RENESAS TECHNICAL UPDATE

製品分類	MPU & MCU	発行番号	TN-RL*-A021A/J	Rev.	第1版
題名	誤記訂正通知 RL78/I1B ユーザーズマニュアル Rev.1.00 の記載変更		情報分類	技術情報	
適用製品	RL78/I1B グループ : R5F10Mxxx	対象ロット等 全ロット	関連資料	RL78/I1B ユーザーズマニュアル ハードウェア編 Rev.1.00 R01UH0407JJ0100 (July 2013)

RL78/I1B ユーザーズマニュアル ハードウェア編 Rev.1.00 (R01UH0407JJ0100)において、下記訂正がございます。

図8-1 高精度リアルタイム・クロックのブロック図

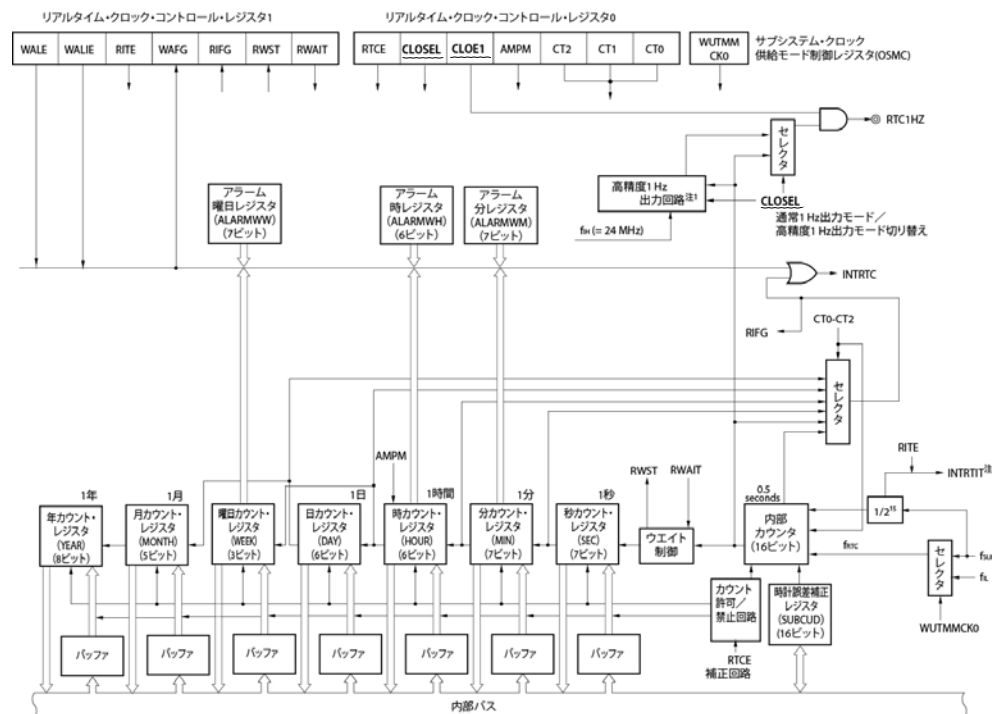
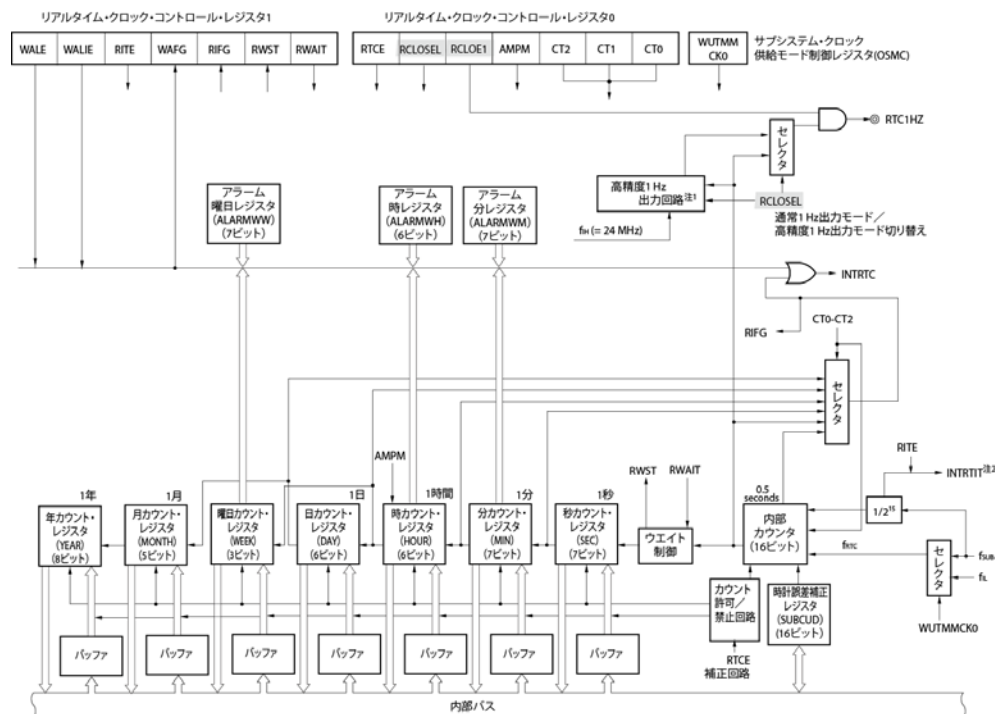
1. 8.2 高精度リアルタイム・クロックの構成内部

誤)

正)

図8-24 1 Hz出力の設定手順

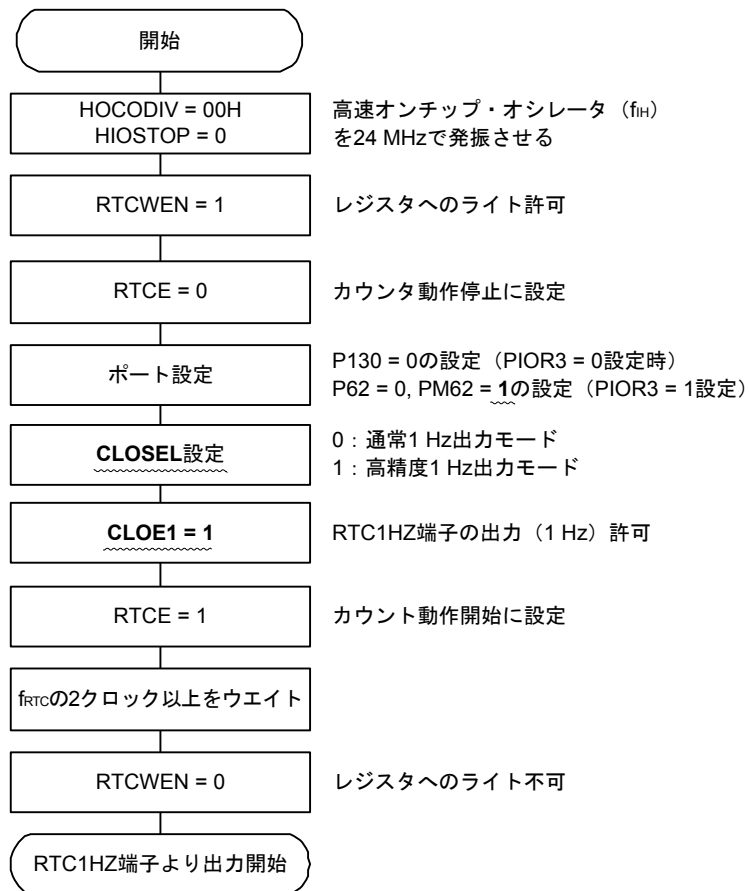
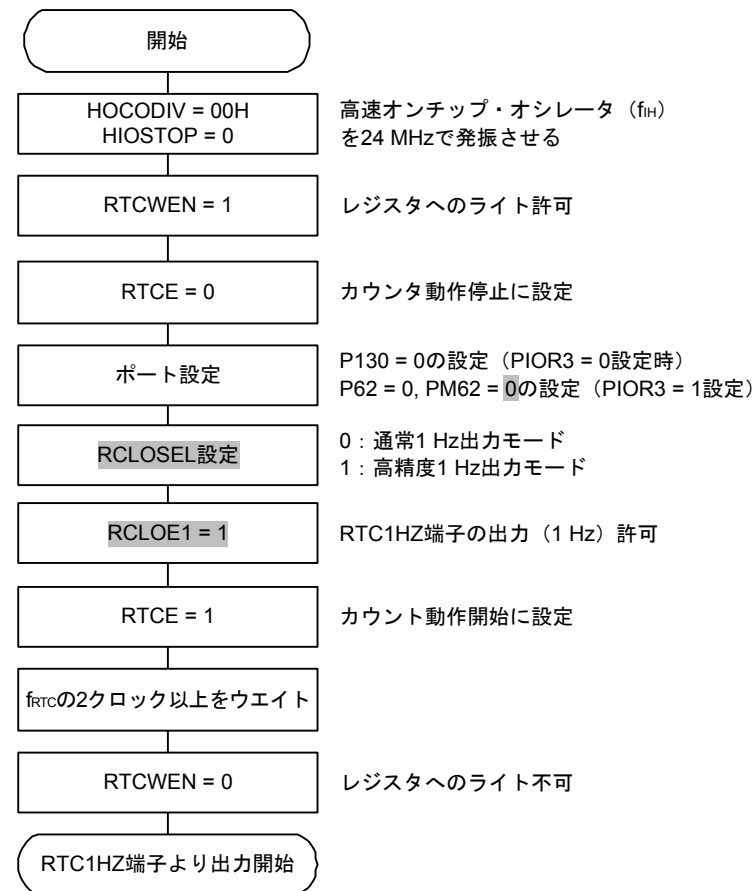
3. 8. 4. 6 高精度リアルタイム・クロックの1 Hz 出力

誤)

正)

図21-17 通常液晶波形時の内部昇圧方式の設定手順

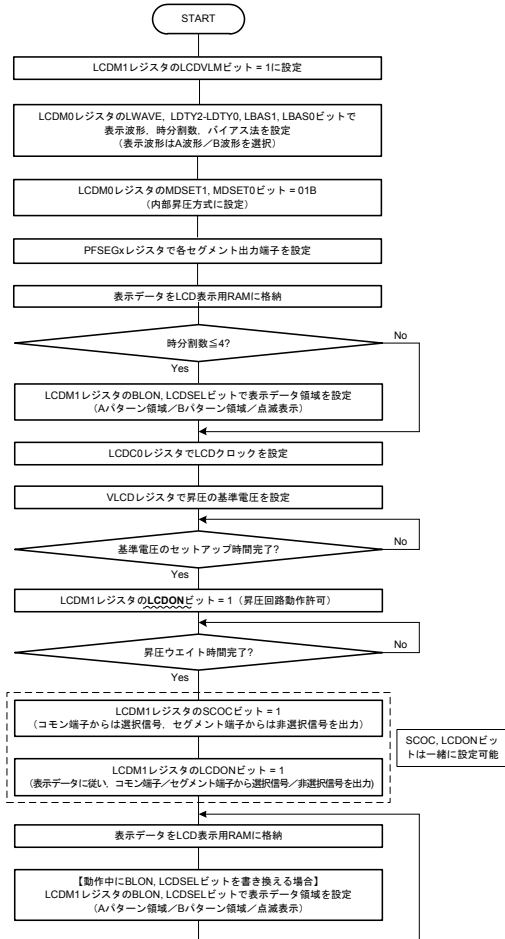
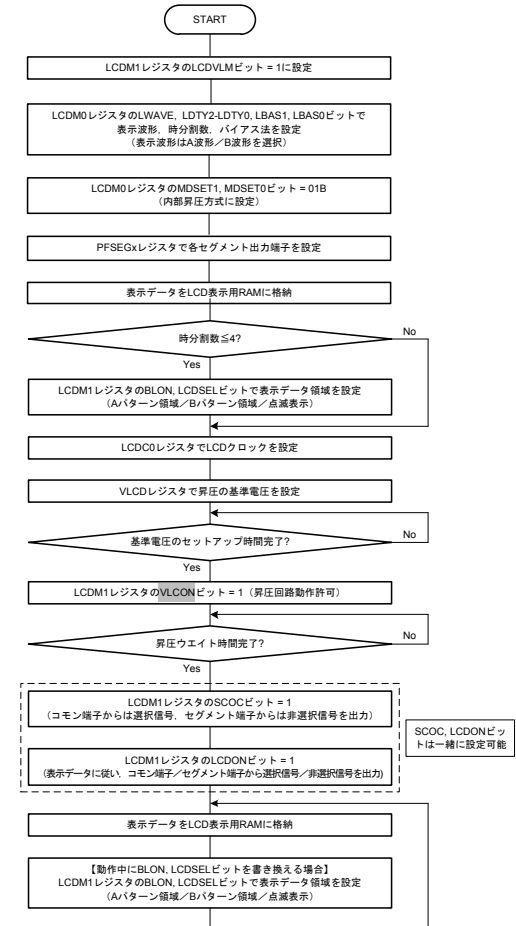
4. 21.6 LCDコントローラ/ドライバの設定

誤)

正)

図21-18 通常液晶波形時の容量分割方式の設定手順

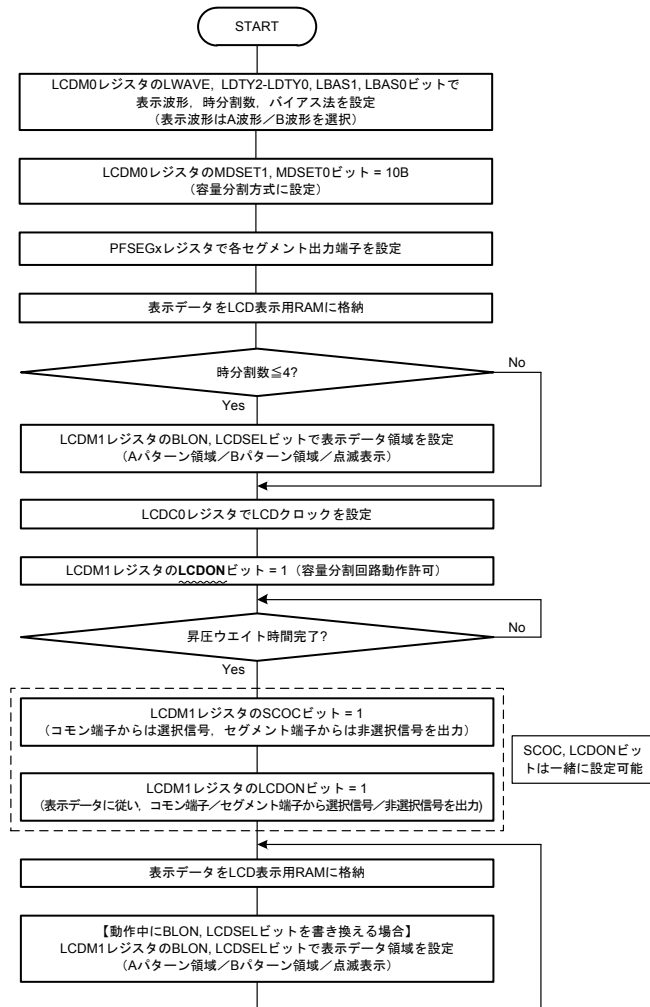
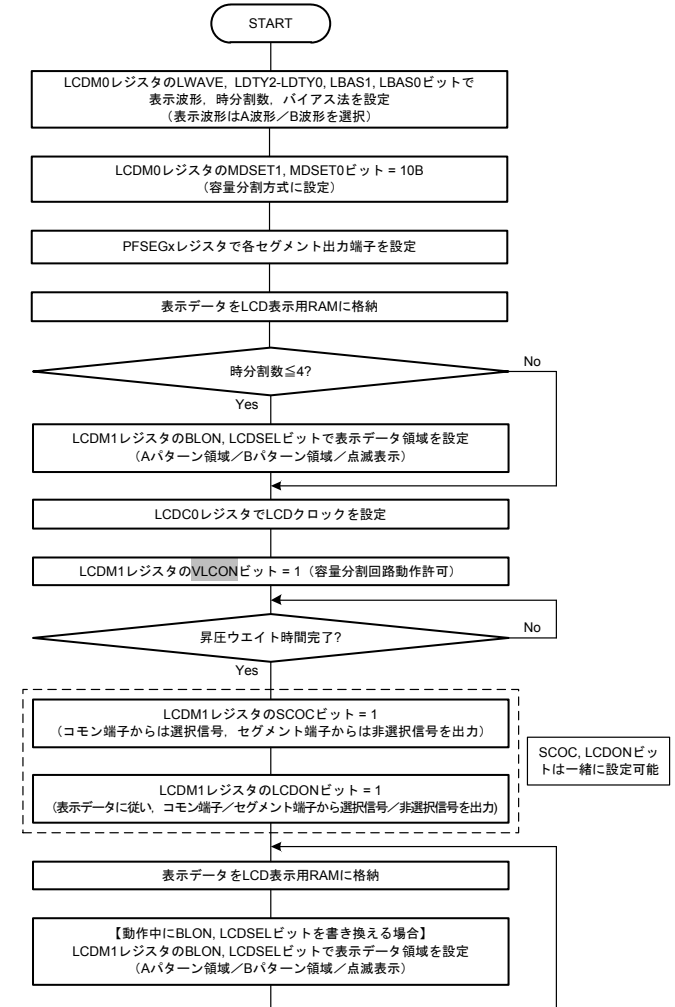
誤)

正)
